监 理 通 知 单

工程名称：浙江金刚汽车路桥 V 项目基地 12MW 分布式光伏发电项目

编号：TZD-016.

事由：关于屋面扶栏、检修人行道整改事宜：

附照片四张

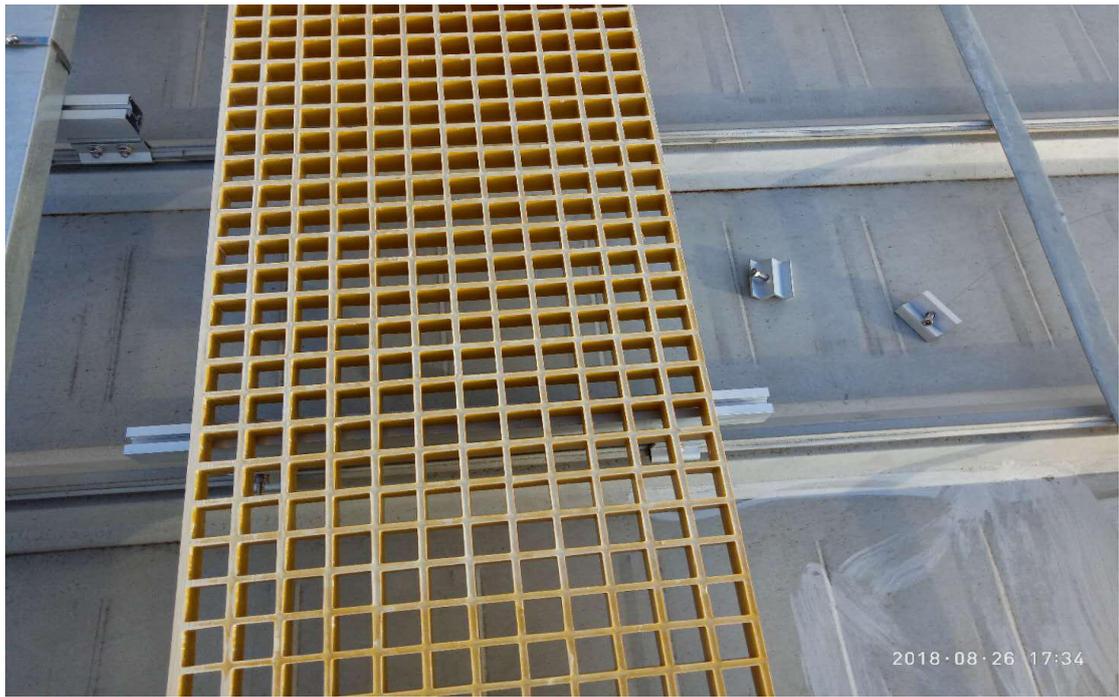
- 1、扶栏存在螺母未拧紧问题。
- 2、扶栏存在个别没有螺栓与螺母问题。
- 3、扶栏存在少量支架松动紧问题。
- 4、检修人行道存在少量人走在其上不稳定、晃动的问题。
- 5、检修人行道存在少量接头不牢固问题，少夹扣。
- 6、检修人行道处 4 m² 电缆线存在受力又未采取保护措施的问题。
- 7、检修人行道还存在未按图纸要求安装到指定部位。

螺栓脱落

螺丝松动，未拧紧

夹扣未夹紧，松动

少螺栓螺丝

检修人行道未按图纸要求到部位

检修人行道不稳定

少夹扣

4 m² 电缆线未采取保护措施且受力

以是问题，项目监理部要求首先安排人员自查，整改处理，三天内整改完成。如果检查发现整改不到位，将按照相关管理规定予以考核。
